美浜発電所1,2号炉の廃止措置計画変更申請について (審査会合における指摘事項の回答)

2019年11月7日
関西電力株式会社

審査会合における指摘事項の回答。

美浜1号炉 使用済燃料の貯蔵状況

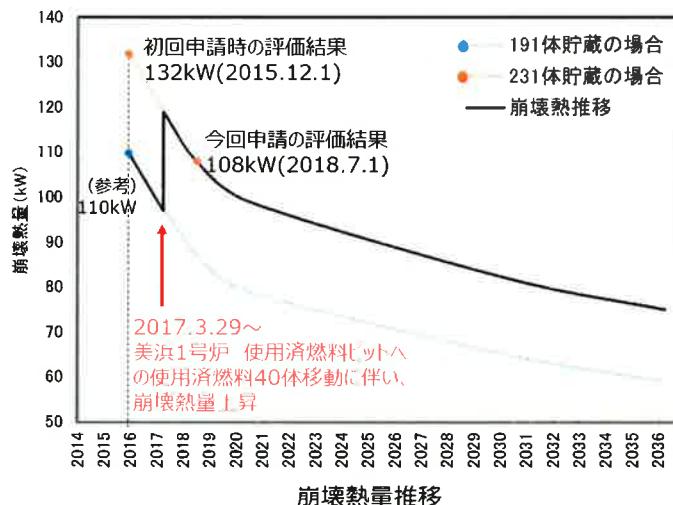
S Fの総発熱量108kW(H30.7)に関して、廃止措置計画申請時以降～今後の推移について燃料移動を考慮して説明すること。

美浜1号炉の使用済燃料の崩壊熱の推移は、下図のとおりであり、廃止措置計画の初回申請時の評価結果(132kW)が最も高く、この値より今後崩壊熱が増加することはない。

- 美浜1号炉の使用済燃料は、美浜3号炉の使用済燃料ピットにも貯蔵することができ、当初は美浜1号炉の燃料231体のうち40体は美浜3号炉の使用済燃料ピットに貯蔵していた。
- その後、2017.3末に美浜3号炉の使用済燃料ピットに貯蔵していた40体を美浜1号炉の使用済燃料ピットへ移動した。
- このため、美浜1号炉の使用済燃料ピットでの崩壊熱は、2017.3末に一旦上昇しており、その後は、時間経過に伴い崩壊熱は低下する。
- なお、美浜1号炉の使用済燃料ピットは、他号炉の使用済燃料を貯蔵することができないので、美浜1号炉の使用済燃料ピットの貯蔵数は231体より増加することはない。
- また、今回申請の総発熱量108kW(2018.7.1時点)において、使用済燃料ピット水がすべて喪失した場合における燃料被覆管表面温度を評価した結果は193°Cであり、初回申請時の総発熱量132kW(2015.12.1時点)における燃料被覆管表面温度218°Cよりも低いものである。結果の詳細は、別紙3に示すとおりである。

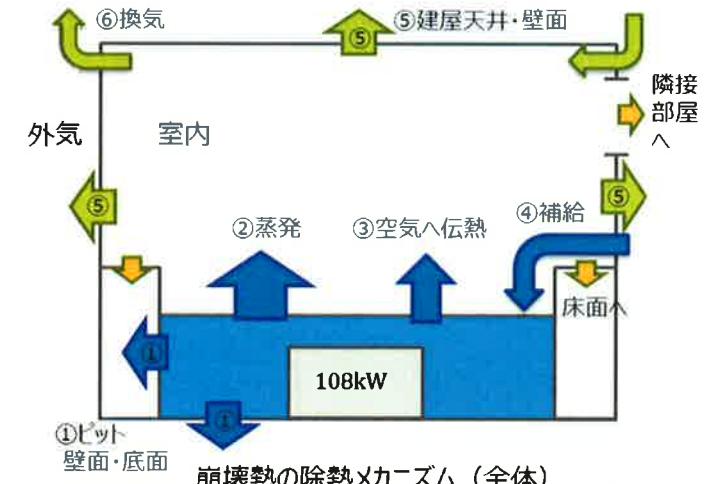
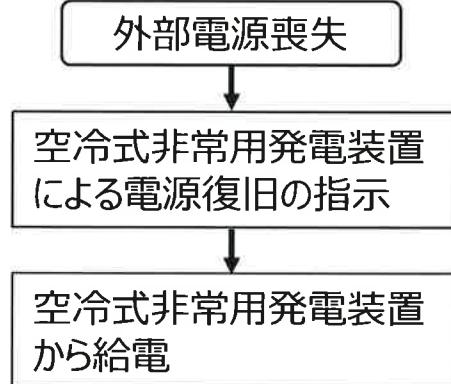
S F の総発熱量 108 kWが排熱される全体メカニズムを考察すること。

- 使用済燃料から発生した崩壊熱が外部へ伝熱する主なプロセスは以下のとおり

- A) 使用済燃料 ⇒ 使用済燃料ピット水
- B) 使用済燃料ピット水 ⇒ 使用済燃料ピット壁面（外部）+ 室内
- C) 室内 ⇒ 建屋天井・壁面（外部）+ 換気空調（外部）

- ① 使用済燃料ピット水 ⇒ 使用済燃料ピット壁面（および底面）
- ② 使用済燃料ピット水面 ⇒ 室内（気化熱による吸熱）
- ③ 使用済燃料ピット水面 ⇒ 室内（空気）
- ④ 水補給による除熱

注：上記①～④の他に、使用済燃料ピットに接続している配管からの除熱等が考えられることから、崩壊熱（108kW）と①～④の合計（約95kW）が一致していない。

- ⑤ 室内（②+③）⇒ 建屋天井・壁面
- ⑥ 室内（②+③）⇒ 換気空調（外部へ）

注：上記⑤,⑥の他に、外部への伝熱経路（隣接部屋や床面）が考えられることから、②,③の合計（約84kW）と⑤,⑥の合計（約63kW）が一致していない。

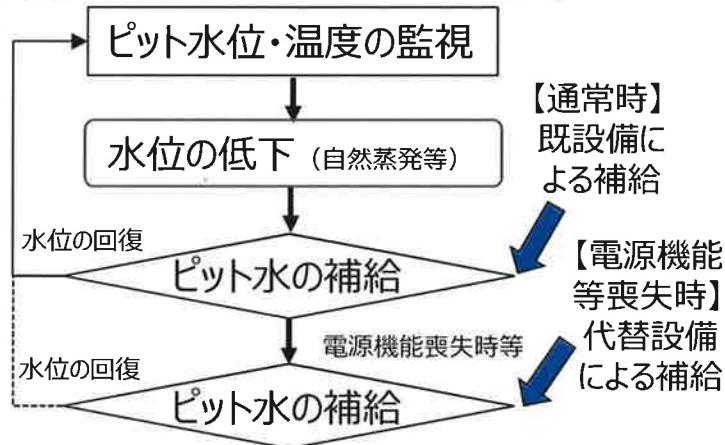
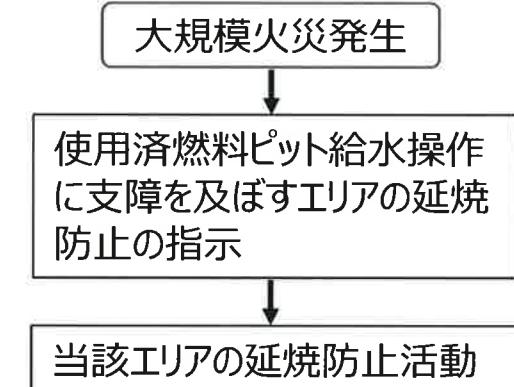
SBO等重大事故向けに配備している資機材等を説明すること。

保安規定第153条（電源機能喪失時等における原子炉施設の保全のための活動を行う体制の整備）に基づき、電源機能喪失時等により、使用済燃料ピット冷却系および既存の補給水系が機能喪失し、使用済燃料ピットを冷却する手段がなくなった場合に備え、使用済燃料ピットへの給水等の資機材を配置し、手順を定めるとともに、教育・訓練を実施している。これらの体制は、今後も継続して維持する。
